東海第二発電所
火災による損傷防止
(審査会合コメント回答)

平成29年9月8日
日本原子力発電株式会社

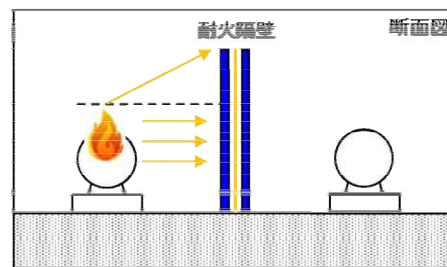
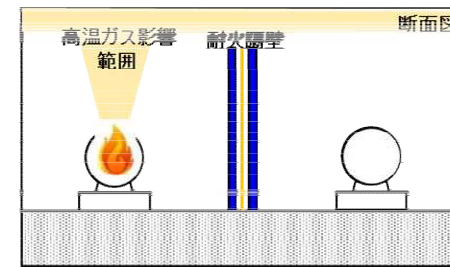
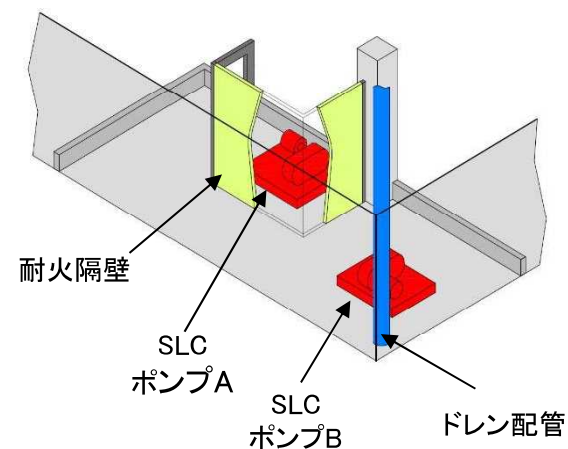
耐火隔壁の設計方針について、火災防護対象機器に対する影響を評価する際、特殊な評価を行うものについては別途説明すること。

- ◆ 耐火隔壁の設計にあたり、発火源に対する火災対象機器への影響パターンについて整理し、火災影響評価ガイドに記載される影響評価方法により評価した結果、特殊な評価はすることなく、火災耐久試験で合格した材料により分離が可能であることを確認
- ◆ なお、系統分離においては、設備の更新や機器の移設を踏まえて対策を講じる。

異区分間の影響		①異区分機器間の影響	②機器と異区分ケーブルへの影響	③異区分の電源盤間の影響	④電源盤と異区分ケーブルへの影響	⑤異区分のケーブルトレイ間の影響
火災源の影響範囲 (評価方法)	火炎プルーム	—	○	—	○	○
	輻射	○	○	○	○	○
	高温ガス	—	○	—	○	○
分離対策		1時間耐火障壁	1時間耐火ラッピング	1時間耐火障壁	1時間耐火ラッピング	1時間耐火ラッピング
影響評価の代表モデル		○	○	①と同様	②と同様	No.502-3で回答

【床面のトレイを発火源とした異区分トレイへの影響】

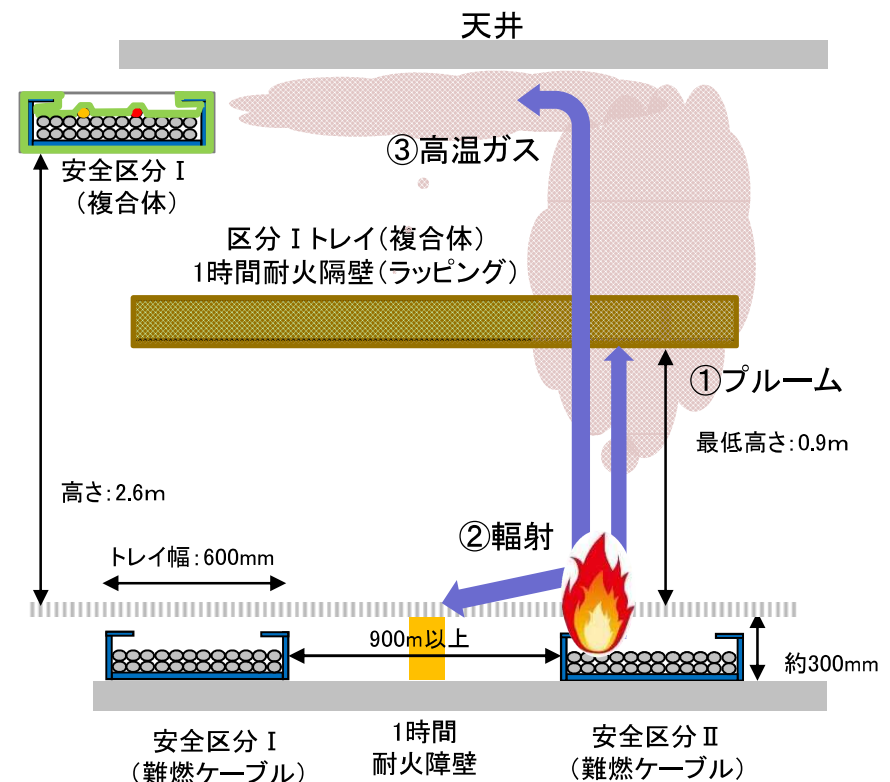
ケーブル処理室床面ケーブルトレイ間の系統分離について、ガイドに則った煙等の影響評価を行い示すこと。

◆ 床面に設置するケーブルトレイの火災影響評価を実施し、分離対策に影響しないことを確認した。

- ◆ 火炎の高さ: 約0.70m
- ◆ プルーム: 1.4mの高さで、約203°C(損傷温度は205°C)まで上昇(①)
- ◆ 輻射範囲: 0.78m(②)
- ◆ 高温ガス温度(天井近傍): 約 53.5°C@2.6m上部(③)

- ① 直上異区分トレイは1時間耐火隔壁(ラッピング)設置
- ② 床面の異区分トレイ間は900mm以上の離隔距離+約300mm高さの耐火障壁設置
- ③ 対策必要なし
